## 第7章 その他環境省令で定める事項

### 7.1 配慮書についての関係地方公共団体の長の意見及び一般の意見の概要、並びに、事業者の見解

(仮称)三戸風力発電事業に係る計画段階環境配慮書に対する  
環境の保全の見地からの意見について

図 7.3-1 配慮書段階と方法書段階の比較

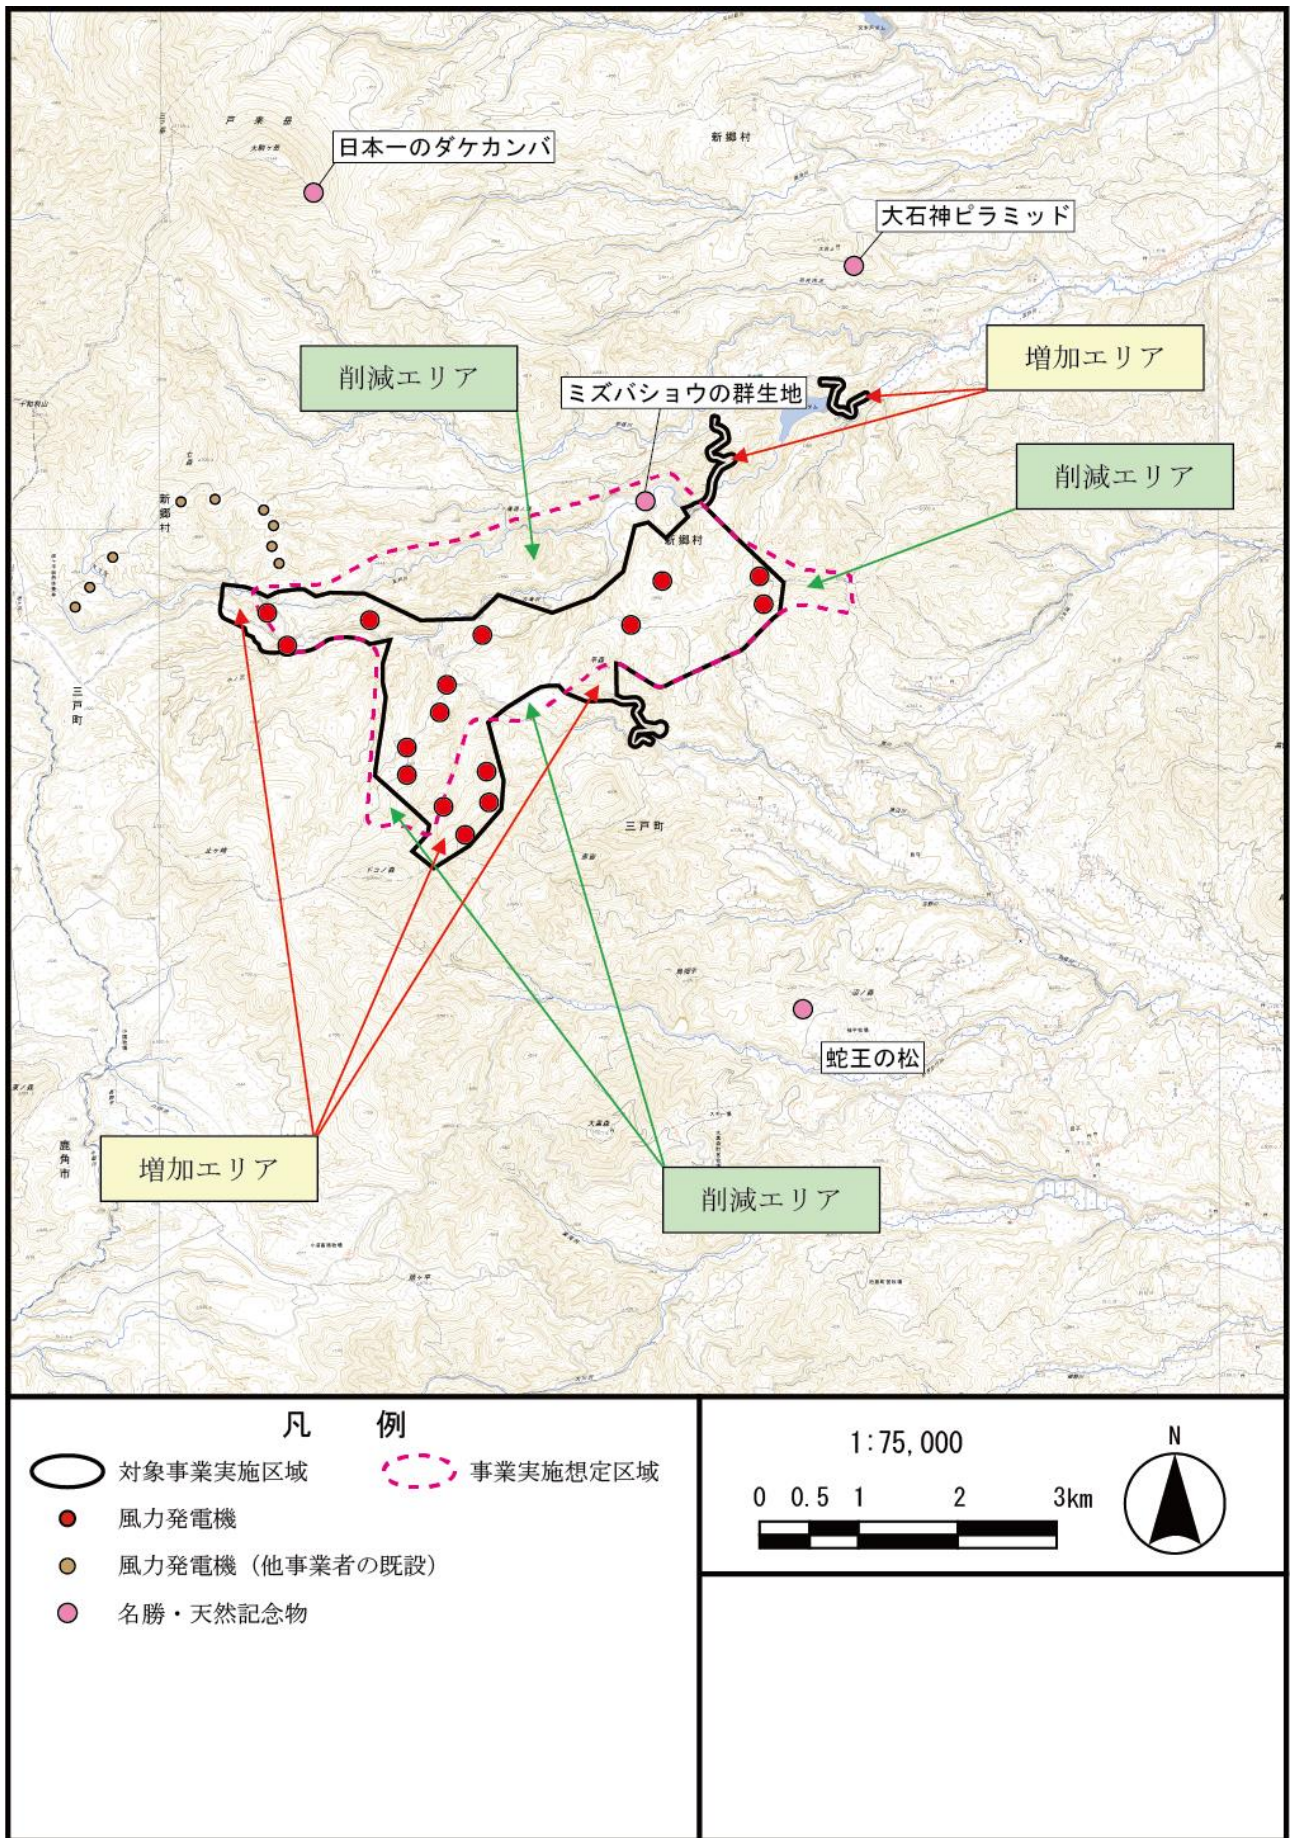
- 1 事業実施想定区域周辺には住居等が複数存在しており、施設の稼働に伴う騒音及び風車の影が生活環境に重大な影響を及ぼすおそれがあることから、これらの影響を回避又は低減するため、風力発電設備を住居等から離隔するなど、風力発電設備の配置等に十分配慮すること。
- 2 事業実施想定区域には大滝沢が存在しており、造成等の施工時における濁水の流入により、当該河川の水質及び水生動植物の生息・生育環境に影響を及ぼすおそれがあることから、これらの影響が最小限となるよう事業を計画すること。

- 7 事業実施想定区域周辺には、十和利山や迷ヶ平等の主要な眺望点が複数存在しており、風力発電設備の設置により、これらの眺望点からの眺望景観に重大な影響を及ぼすおそれがあることから、風力発電設備の配置等に十分配慮すること。

- ・事業実施区域の面積は、配慮書では約 883ha であったが、方法書では約 679ha とし、約 204ha (約 23%) 削減した (表 7.3-2、図 7.3-1 参照)。

ただし、北側区域を中心に大きく削減した一方、南側区域、西側区域及び東側区域の一部では増加した。また、大型部品の搬入または工事関係車両の走行のため、既存道路を拡幅する可能性のある区域を追加した。

- ・北側区域には、ミズバショウ群生地やふるさとの森と川と海保全地域 (五戸川地域) が広がることから、事業計画を見直すことで、この区域で大きく削減した。一方、南側区域、西側区域の一部では、風況及び現地へのアクセス状況を考慮し区域を増加させた。増加させた区域にはふるさとの森と川と海保全地域も含まれるが、この区域での増加面積より北側区域での削減面積を大きくすることで全体として影響が低減できるよう配慮した。

図 7.3-2 配慮書と方法書の比較（ふるさとの森と川と海保全地域との重ね合わせ）

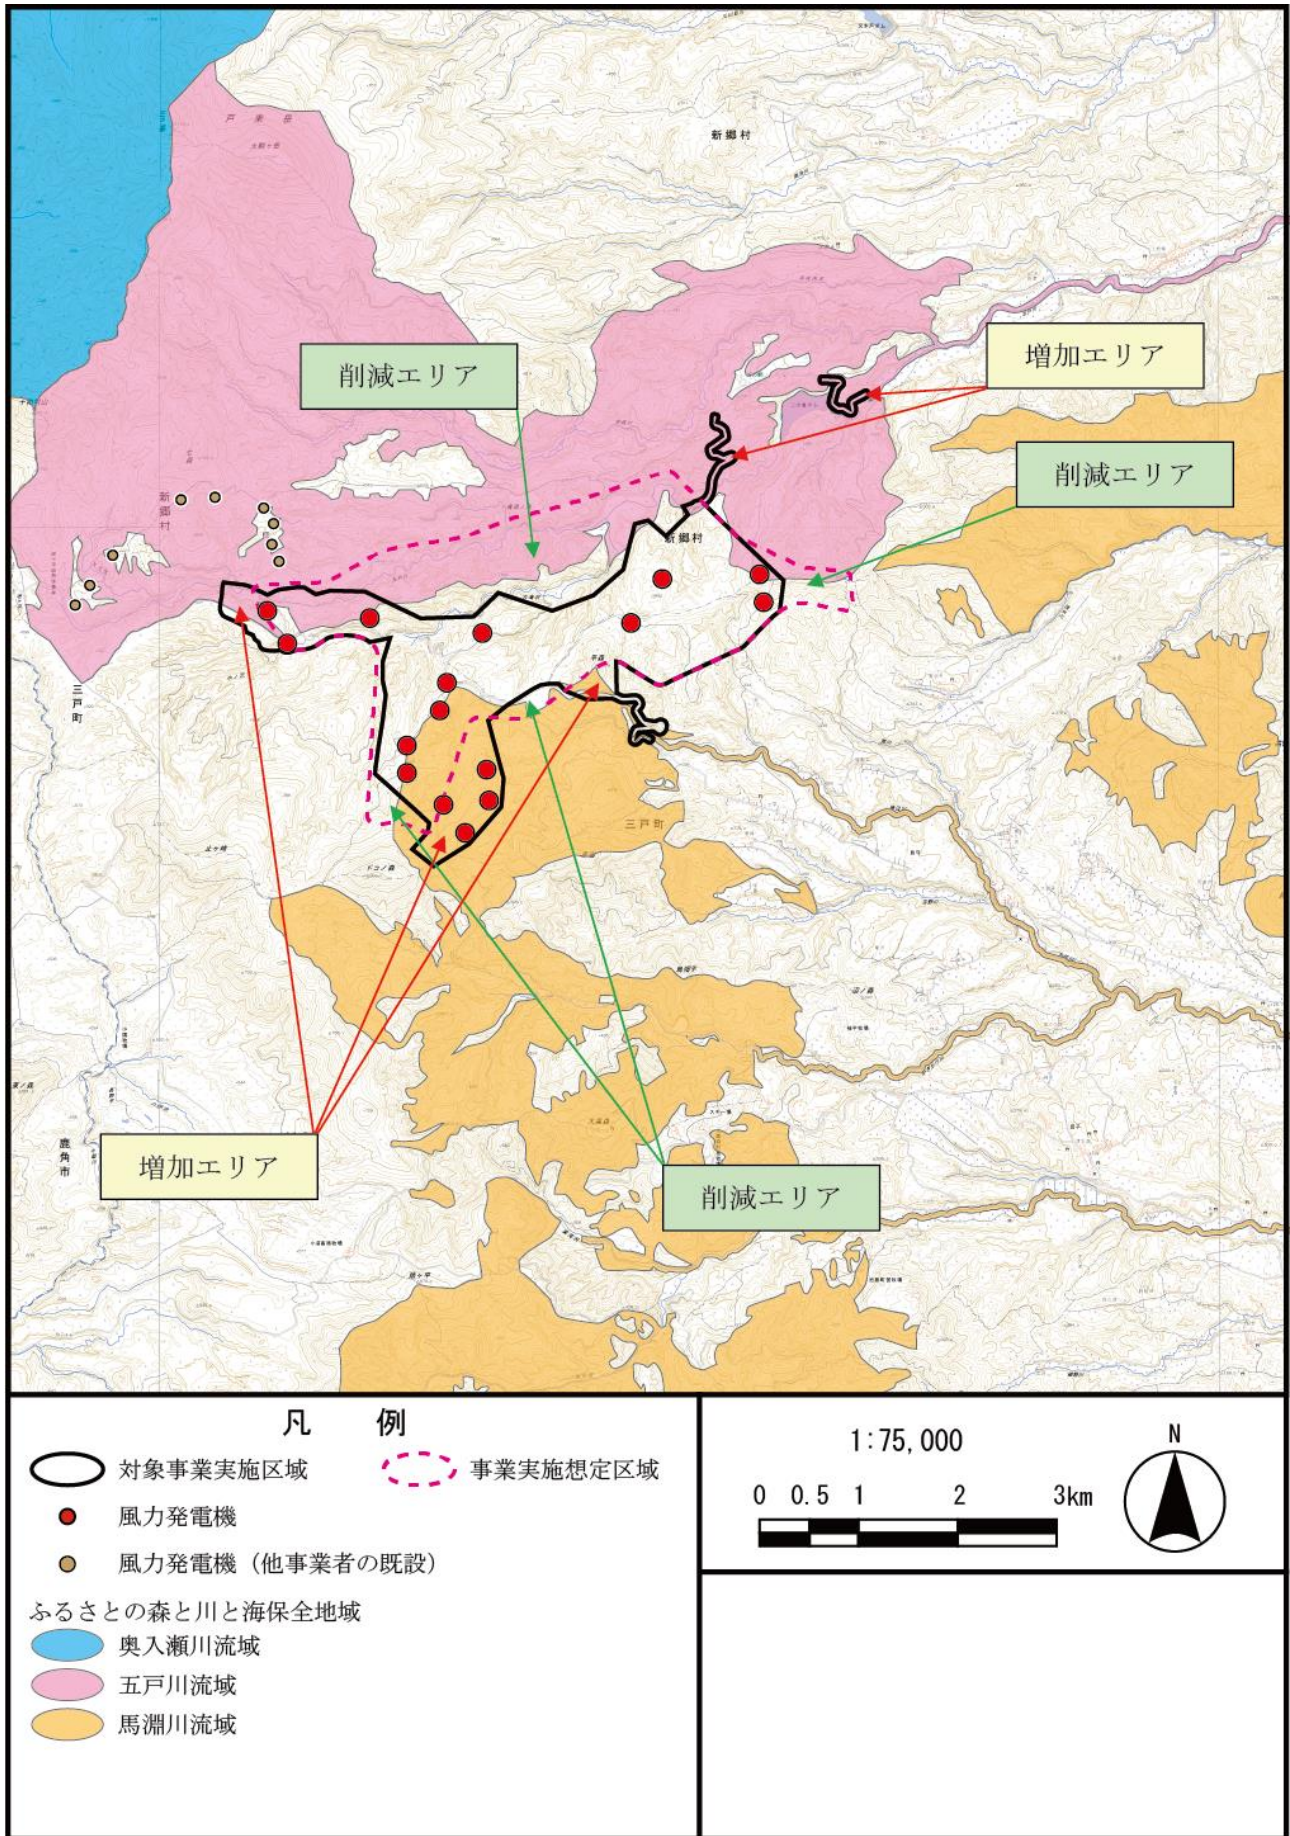
- 6 事業実施想定区域には、保安林、ふるさとの森と川と海保全地域、重要野鳥生息地（IBA）、生物多様性の保全の鍵になる重要な地域（KBA）、自然度の高い植生等が存在している。風力発電設備の設置及びそれに伴う樹木の伐採や土地の改変により、保安林の機能、動植物の生息・生育環境に重大な影響を及ぼすおそれがあることから、事業計画の具体的な検討に当たっては、可能な限りこれらの森林や植生、保全地域等を避けるとともに、大規模な土地の改変を回避すること。

- ・「ふるさとの森と川と海保全地域」にかかる面積は、配慮書では約 313ha であったが、方法書では約 209ha とし、約 104ha (約 33%) 削減した (表 7.3-2、図 7.3-2 参照)。
